Nous nous permettons d'intervenir pour préciser les problèmes de la définition des parcelles dans le projet de classement de la RNNS09 et les éventuelles solutions pour améliorer la géolocalisation des cavités.

Extrait des remarques du CA CDS 09 sur le projet de parcellaire de la RNNS

Videssos, plan des amonts du classement sous QGIS. En vert-jaune clair l'emprise cadastrale prévue de la réserve : **7 parcelles indûment classées en rive droite du ruisseau d'Olbier**. Notez qu'il manque peut-être des parcelles en rive gauche....

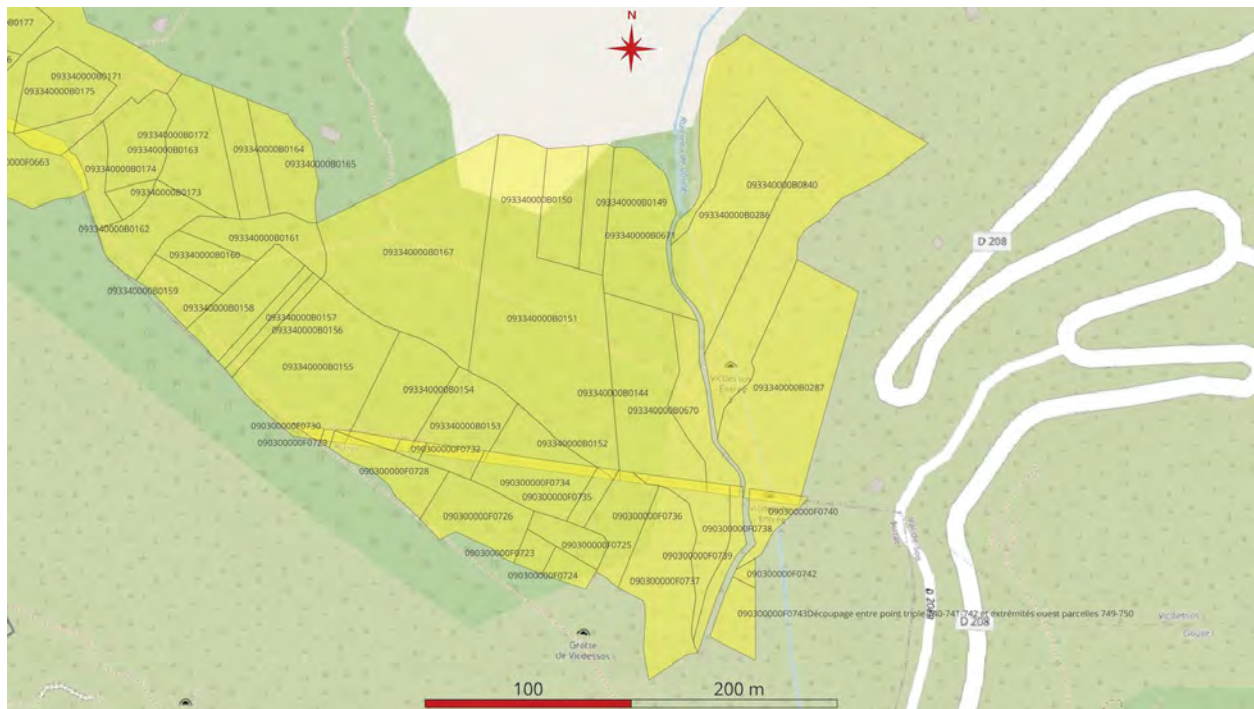
Classement de la rive droite du ruisseau, alors que la perte est en rive gauche ou presque au centre du ruisseau d'Olbier ; incidemment, cela classe en plus la **grotte du Labyrinthe**, alors que les parcelles en rive droite n'ont rien à voir avec la rivière souterraine de Vicdessos. Il suffit de pointer en GNSS RTK (par géomètre expert) les entrées supérieures pour connaître l'extension maximale du système.

Petite Caugno : report des différentes topos sous QGIS.

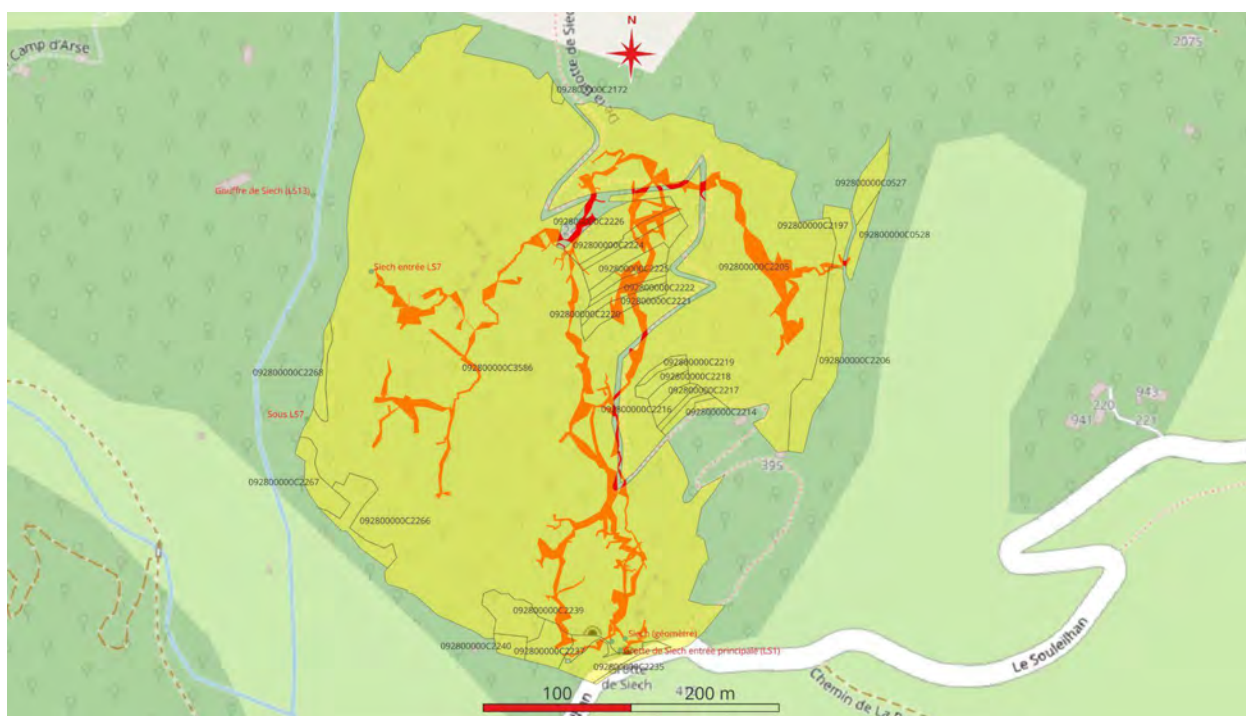
La Petite Caugno (Niaux) : classement sous la route, mais la cavité ne se développe pas du tout sous la route, c'est évident... 3 parcelles à supprimer.

Mais aussi, le classement d'une très grande parcelle à l'est de la grotte est à revoir, car les topographies disponibles ne le justifient pas.

(au total 4 parcelles sont indûment prévues au classement et les levés topographiques de qualité sont déjà réalisés).

En jaune, l'emprise cadastrale prévue de la réserve, 4 parcelles indûment classées.

Coordonnées du point géomètre de l'entrée à récupérer pour affiner le calage du cheminement DistoX existant.

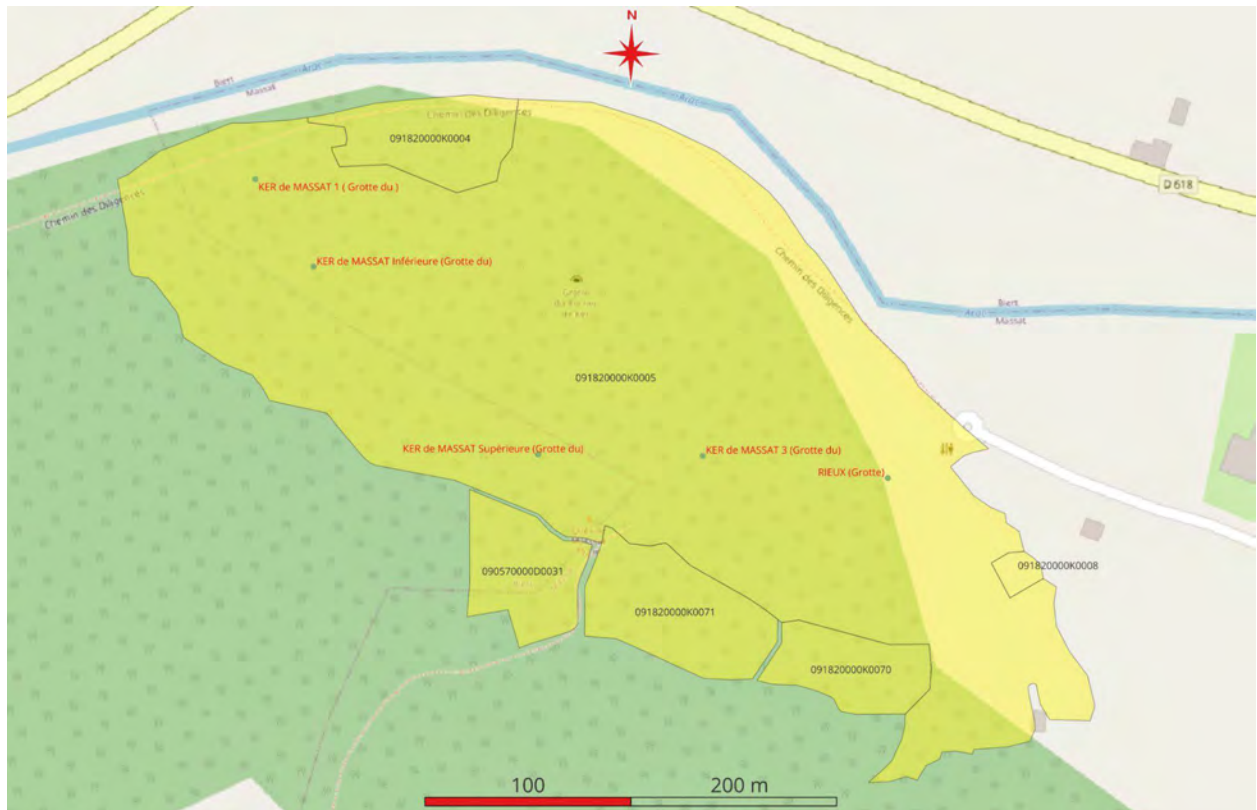
Grotte de Siech : classement en rive gauche du ruisseau de l'est... mais le trou est uniquement en rive droite et sous le cours du ruisseau. Il serait nécessaire dans un premier lieu pour avoir un calage plus précis de la topo de lever un point géomètre sur l'entrée LS7 (ouest) qui viendrait compléter celui de l'entrée qui nous a déjà été transmis.

La topographie de Florence Guillot déborde de quelques mètres à l'est du ruisseau oriental, mais elle n'a pas été corrigée avec l'entrée amont ouest LS7 (non pointée par géomètre expert) et reste donc à + ou - 10/15 m près... : la géolocalisation par balise est aisée à mettre en place dans ce cas, car la galerie est proche du versant. Un simple ARVA suffirait (à tenter en premier pour éviter les frais d'une opération radiobalise).

Siech, plan sous QGIS. En vert-jaune clair, l'emprise cadastrale prévue de la réserve, en rouge la topographie au distoX calée sur le point aval par géomètre expert avec une erreur probable de 50 cm, car point GNSS non localisé au départ de la topographie. Des visées traversent le ruisseau oriental et deux parcelles en rive gauche du ruisseau sont classées (l'une sous les visées, l'autre ? on ne sait pas pourquoi). En outre, de nombreuses parcelles sont classées (sud-ouest, sud et lanières au centre et ouest) sans qu'elles concernent la cavité.

Grotte du Ker de Massat

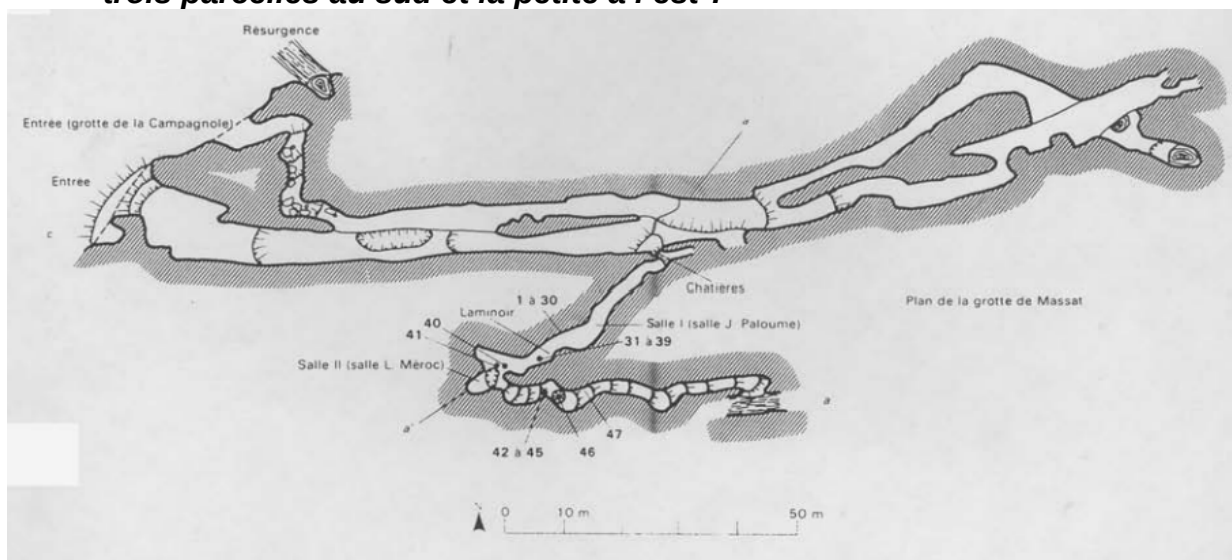
*Grotte du Ker de Massat, projet de classement en vert-jaune clair. La grande parcelle mesure à compter de l'entrée plus de 150 m dans l'axe nord-sud, alors que la grotte n'atteint pas 50 m dans ce même axe. **Pourquoi sont classées les trois parcelles au sud et la petite à l'est ?***

4 parcelles sont à enlever. La taille de la parcelle 005 implique qu'il n'y a pas de doute. Remettre proprement la topographie sur le SIG.

*Malarnaud-Soulabé, plan de l'emprise de la RNNS09 sous QGIS. En jaune l'emprise cadastrale prévue de la réserve du côté de l'entrée de la cavité : **une douzaine à une quinzaine de parcelles (en lanières au nord-ouest) ne font pas partie de l'emprise de la grotte....***

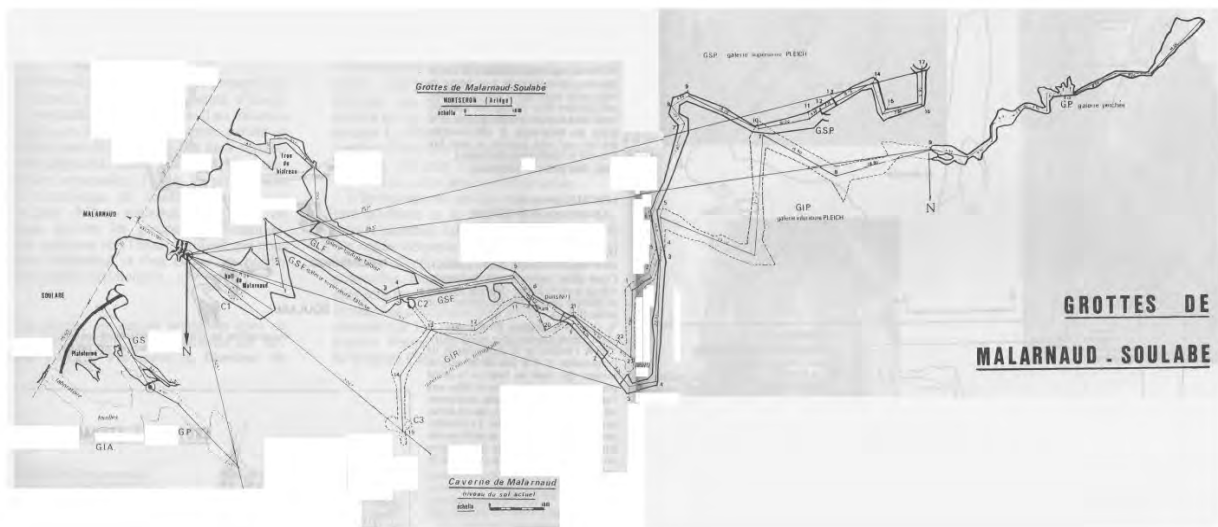
Le litige à propos du parcellaire est localisé au nord-ouest de l'entrée de la cavité : la topographie de l'entrée pourrait être aisément vérifiée par distoX, mais il faut d'abord regarder le SIG du projet pour comprendre comment cette emprise a été définie, car elle semble simplement aberrante, à moins que les points du géomètre ne décalent la cavité au nord, mais même dans ce cas 12 ou 13 parcelles sont forcément en dehors de la cavité.

Entrées Malarnaud-Soulabé : les grottes se développent vers l'est ou le sud-est : pourquoi classer les nombreuses parcelles en lanière au nord-ouest ?

3. Grottes de Malarnaud-Soulabé : remettre la topographie proprement sur un SIG et vérifier avec les données GNSS des entrées par le géomètre et refaire si besoin topo distoX zone d'entrée (mais probablement pas besoin).

Grotte de Payssa

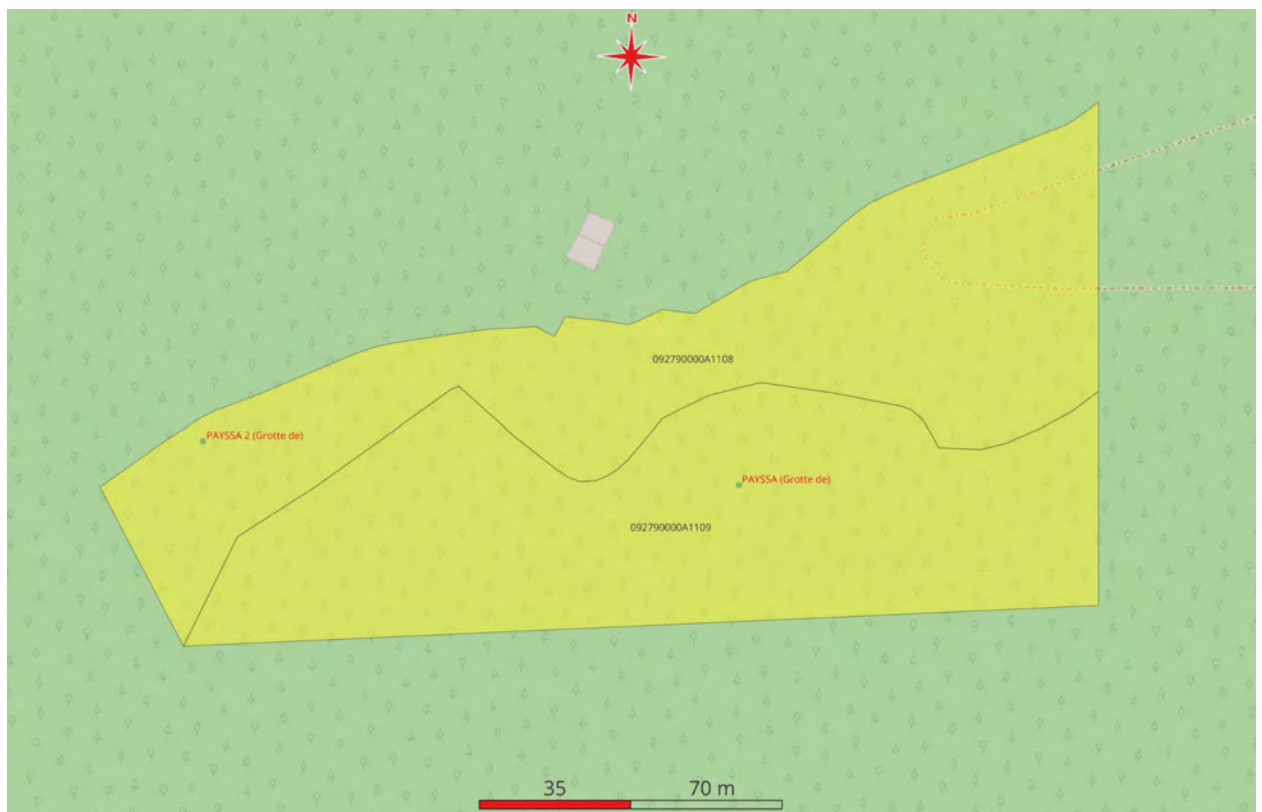
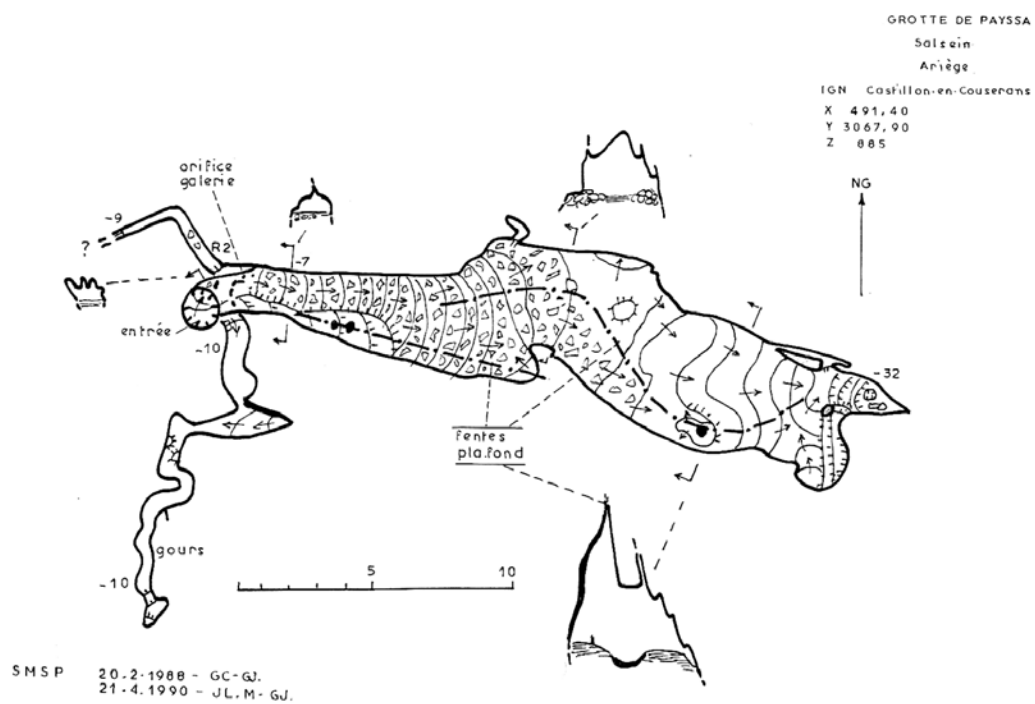
Le découpage inclut aussi la grotte de Payssa n°2, alors que la grotte de Payssa ciblée développe 20 m vers l'est et ne sort probablement pas de la parcelle 1109.
Remettre proprement la topographie sur un SIG et si litige, parcelle 1108 à vérifier avec une topographie distoX ou radiobalise, ou encore un lidar de la paroi nord du conduit en corrigeant la dérive au distoX.

4. Grotte de Payssa : remettre la topographie proprement sur un SIG et si litige topo distoX ou radiobalise points nord de la galerie.
5. Grotte du Ker de Massat : remettre la topographie proprement sur un SIG avec le point du géomètre (entrée) et si besoin ensuite topo distoX.

Résurgence d'Aliou

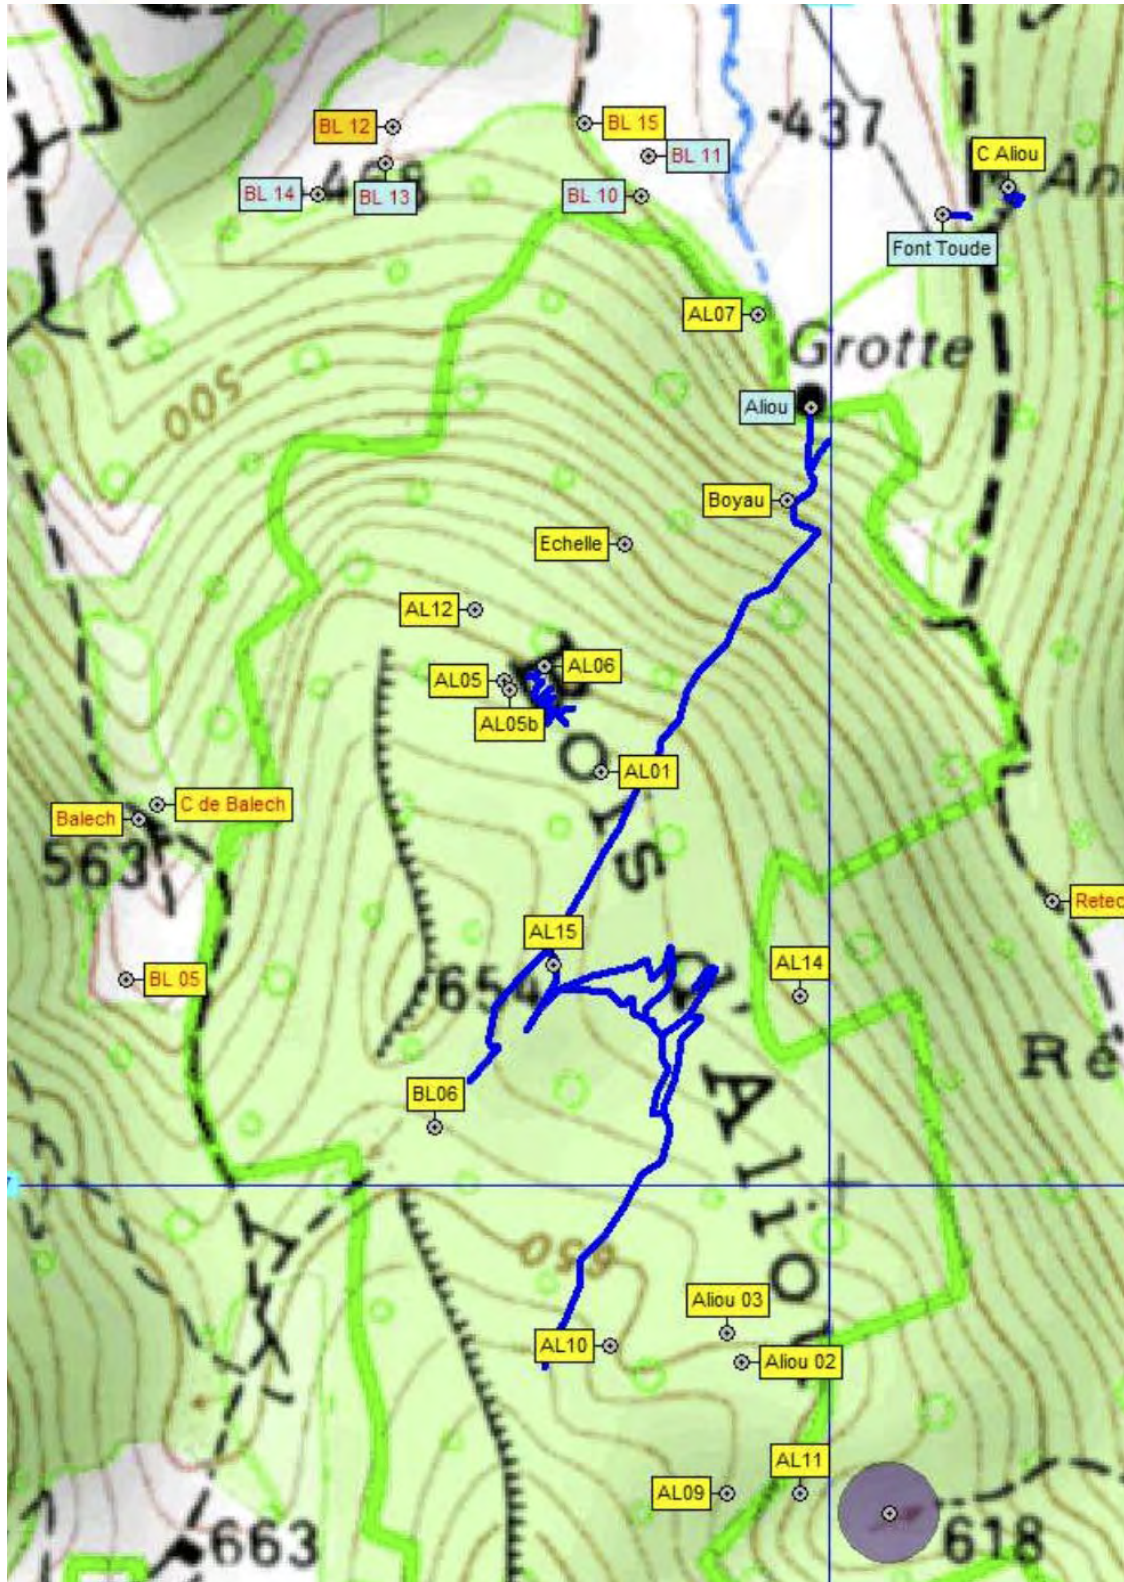
Cavités (rouges) concernées par le classement d'Aliou (jaune). Les petites parcelles au sud-ouest ne sont pas au-dessus de la cavité et le classement des deux grandes parcelles sud implique nombre de cavités et des terrains de prospection et d'exploration très fréquentés (plus de 40% du classement prévu ne concerne pas la cavité cible).

Ne faudrait-il pas - comme cela a été réalisé à la grotte de l'Estélas - découper les grandes parcelles pour éviter d'entraver la recherche et l'exploration ?
